Notat

Til: Utval for areal, plan og miljø / kommunestyret
Fra: Advokatfullmektig Marianne Aadland Sandvik
Dato: 10. mars 2022

FV. 564 – FLØKSAND-VIKEBØ

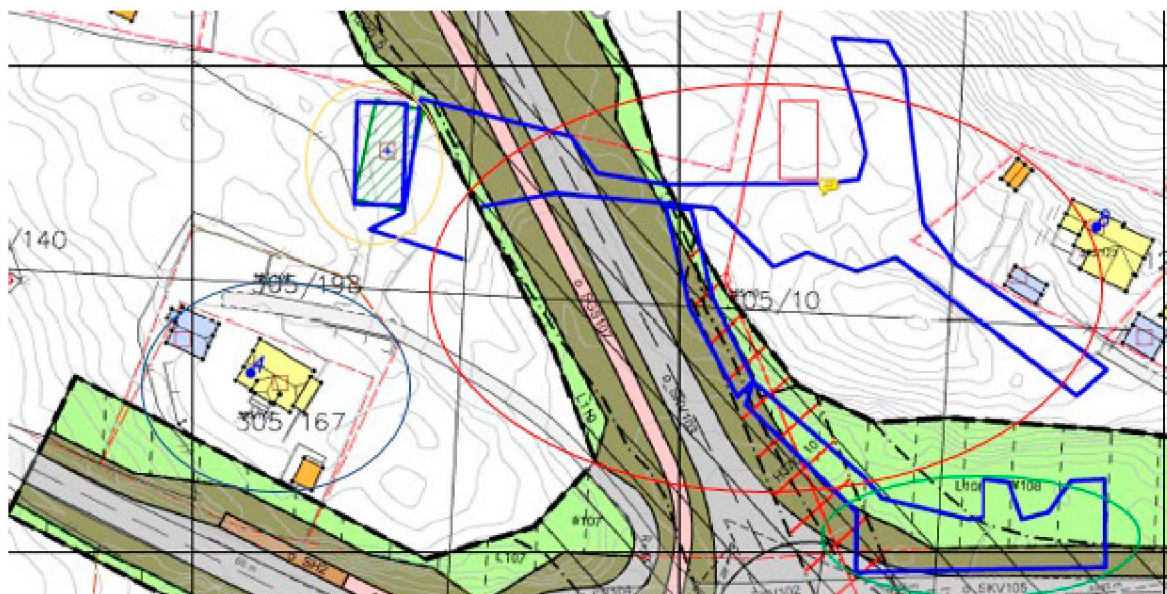
Kartet under viser A1 og dei tiltaka som er på eiegen i dag, men som fylkeskommunen ikkje har lagt inn i sine kart eller kommentert. Difor meiner vi at kommunen ikkje har tilstrekkeleg beslutningsgrunnlag for alternativ A1.

Bustad markert til venstre med blå sirkel er bustaden på eiegen. Eksisterande driftsbygning er markert med gul sirkel. Avstanden frå denne og til fylkesvegen vil vere på 7 meter og med ei skjering ned til vegen på 4 meter.

Utanfor driftsbygningen er det ein stor og heilt nødvendig anleggsplass der Fløysand oppbevarar anleggsmaskinar. Areal markert med raud sirkel er godkjent opparbeida skogsveg og plass for vedproduksjon og lagring av ved til tørke. Det same er arealet markert med grønt nede til høgje brukt til.

Ved val av A1 vil Fløysand miste to skogsvegar og deler av to heilt nødvendige opparbeida plassar for vedproduksjon og lagring permanent, samt tilkomsten mellom eiegen vest og aust for fylkesvegen.

Mellombels vil dei miste arealet markert med grønt nede til høgje, som er foreslått satt av til mellombels rigg- og anleggsområde.

Vidare vil eigedomen bli bandlagt med ei 50 meters byggjegrænse langs fylkesvegen, og det vil dermed vere vanskeleg og lite føreseieleg med utvikling av eigedomen. Til dømes har Fløysand planlagt å søkje om ein permanent driftsbygning på arealet markert med raud firkant øvst i den raude sirkelen på kartet over, for lagring av tørr ved og utstyr. Dette er det einaste eigna arealet til dette føremålet på eigedomen. Han ser det som lite aktuelt å få dispensasjon og løyve til dette viss kommunen vel alternativ A1.
